改善箇所説明図（型式 L002 の例）

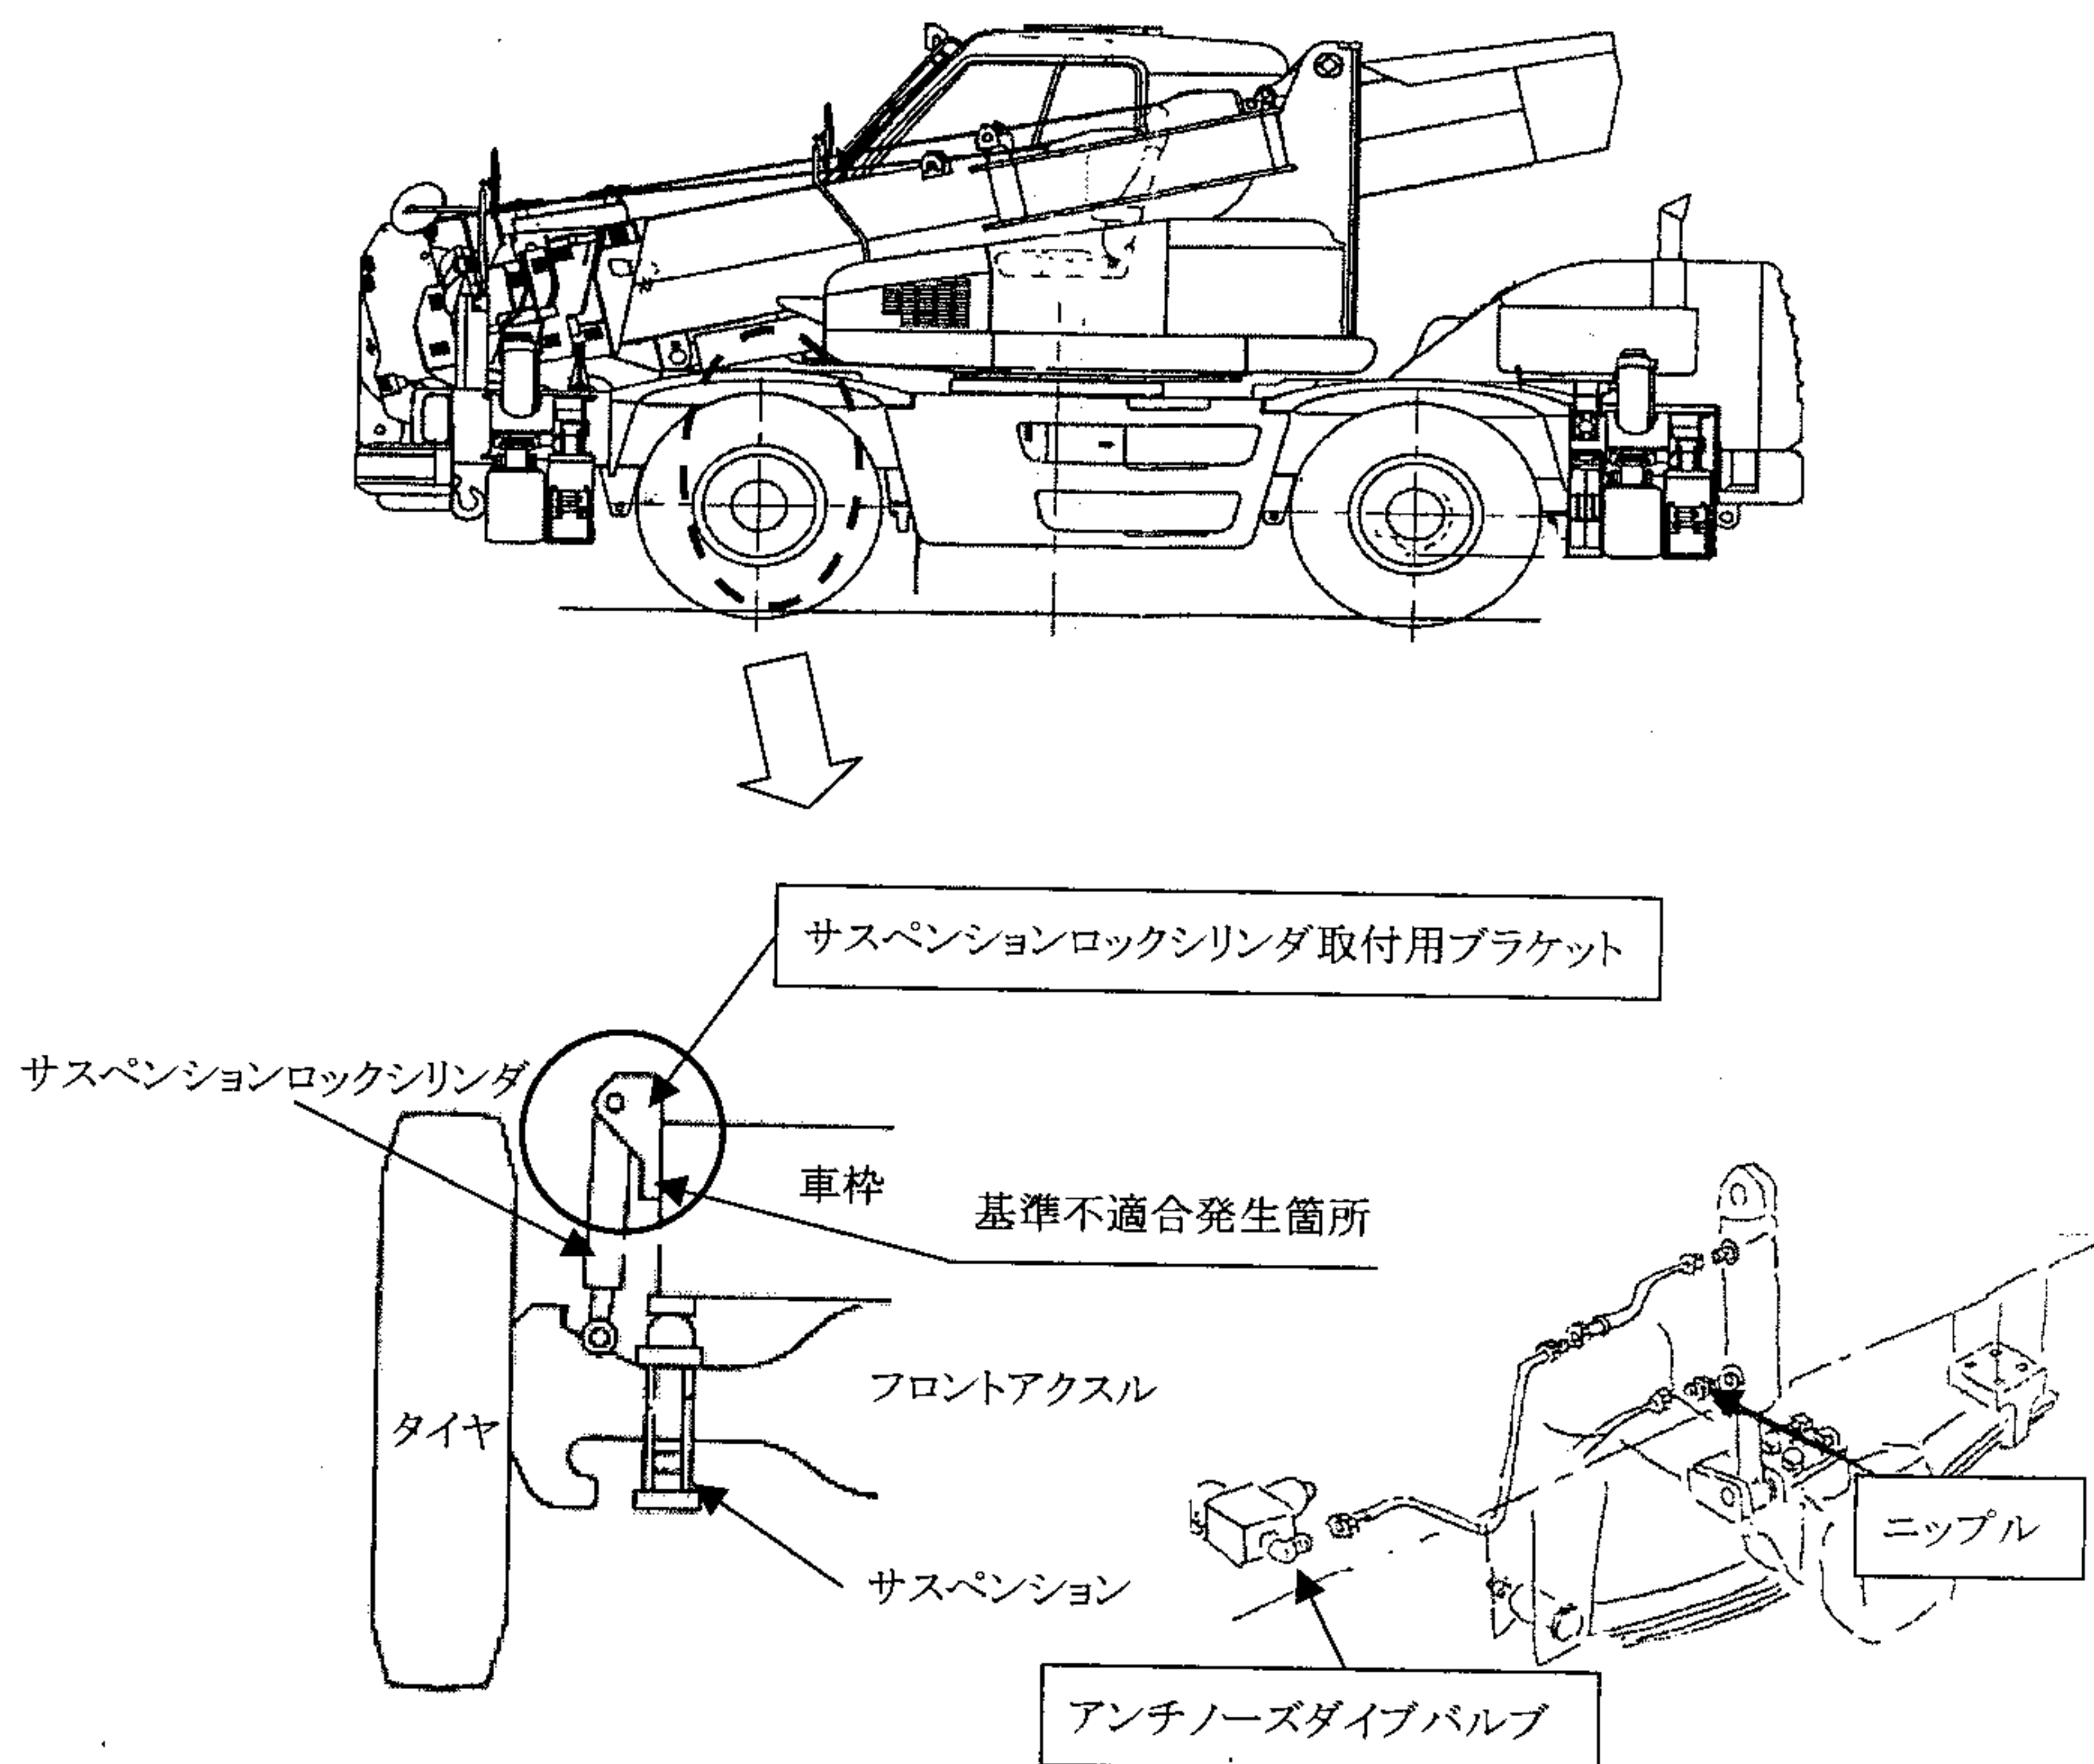
作業時の緩衝装置の機能を固定するサスペンションロックシリンダを取付けているブラケットの強度が不足しているため、作業時及び制動時に当該ブラケットを取付けている車枠に亀裂が生じるものがある。そのため、そのまま使用を続けると、最悪の場合、車枠から当該ブラケットが外れ、タイヤを損傷するおそれがある。

全車両、サスペンションロックシリンダ取付用ブラケットに補強板を追加して溶接する。また、制動時の前傾を防止するためのアンチノーズダイブバルブの有無を点検し、装着されているものは取外すとともに、ニップルを対策品と交換する。

識別： サスロックシリンダ取付用ブラケット部に白色ペイントを塗布する。
